Avis sur le projet d'aménagement d'une plage publique dans l'arrondissement de Verdun, Montréal

Julie Brodeur, M.Sc., toxicologue
Monique Beausoleil, M.Sc., toxicologue
Le 14 novembre 2017

Figure 2. Projet d'aménagement initial de la plage de Verdun et digue de protection perpendiculaire au courant du chenal de l'Île-des-Sœurs indiquée par une flèche rouge sur la carte

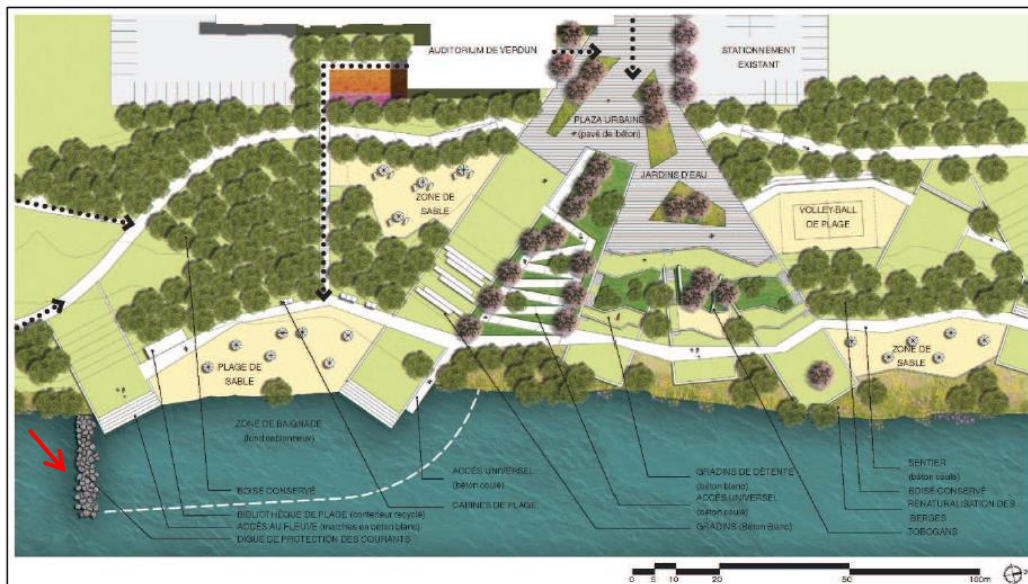
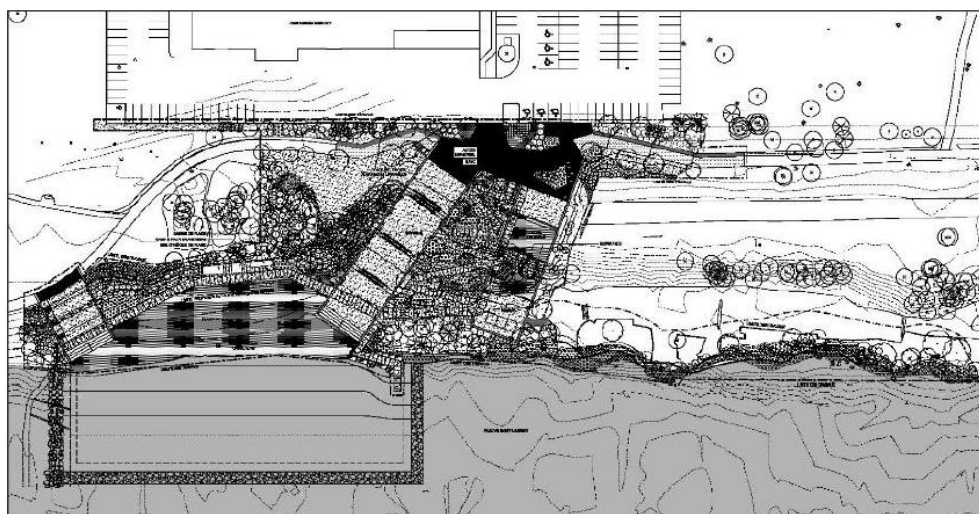
Il est prévu de construire une digue de protection perpendiculaire au courant du chenal de l'Île-des-Sœurs en vue de s'assurer d'une zone de baignade sécuritaire, car le courant dans le secteur est trop important pour permettre la baignade (Cueto Bergner et Aubel, 2016 ; Aubel et Deslauriers, 2017). La Figure 2 montre une vue en plan du projet initial proposé pour le projet de plage (Cueto Bergner et Aubel, 2016). Des modifications au concept initial ont été apportées par la suite, notamment en ce qui a trait à la base des marches donnant accès à l'eau¹. La Figure 3 présente ce changement, mais ne représente pas le concept « final » du projet de plage puisqu'il y a eu d'autres modifications au cours des derniers mois, dont l'ajout de ponceaux² dans la digue.

Les prélèvements des échantillons d'eau des dernières années aux différentes stations d'échantillonnage ont été réalisés en l'absence de la digue avec ponceaux qu'il est prévu de construire perpendiculairement au courant du chenal de l'Île-des-Sœurs (Cueto Bergner et Aubel, 2016 ; Aubel et Deslauriers, 2017).

À la lecture du premier rapport de Cueto Bergner et Aubel, 2016, Brouillette, 2017 avait conclu que « la mise en place d'une digue perpendiculairement à la rive favoriserait une contamination microbiologique plus persistante et une sédimentation de contaminants dans l'aire de baignade. Ainsi, les microorganismes (bactéries, virus et parasites) déposés au fond de l'aire de baignade à la suite de débordements en amont, seraient remis en suspension par les baigneurs à la réouverture de la plage, ce qui pourrait compromettre la salubrité des lieux. »

L'utilisation de modélisations pour estimer la contamination bactériologique de l'eau ainsi que la dispersion, la déposition et la remise en suspension des MES ne relève pas de l'expertise de la DRSP. Nous laissons donc le soin aux spécialistes du MDDELCC d'évaluer les calculs de modélisation utilisés ainsi que les résultats présentés afin de s'assurer que les impacts de la présence de la digue ont bien été évalués.

De plus, lors de nos discussions avec le MDDELCC, des inquiétudes ont été soulevées quant à la possibilité que la digue devienne un lieu fréquenté par les oiseaux qui l'utiliseraient comme un perchoir, ce qui pourrait conduire à une contamination locale de l'eau de baignade par les déjections d'oiseaux.

2) *ces mesures doivent représenter le plus fidèlement possible les conditions réelles d'utilisation de la plage (avec la digue) pour les futurs baigneurs. C'est pourquoi,*

a. les impacts de la digue doivent aussi être évalués à partir de mesures dans l'eau et non pas seulement à l'aide de modèles afin de pouvoir estimer réellement le risque de contamination de la qualité bactériologique de l'eau au site à l'étude et ce, en prenant en considération la dispersion, la déposition et la remise en suspension des matières en suspension dans l'eau de la zone de baignade.

En raison de la présence de la digue qui pourrait servir de perchoir à oiseaux, la DRSP recommande à l'arrondissement de Verdun de s'assurer de :

- *prévenir une contamination bactériologique locale de la qualité de l'eau de baignade par les déjections d'oiseaux.*
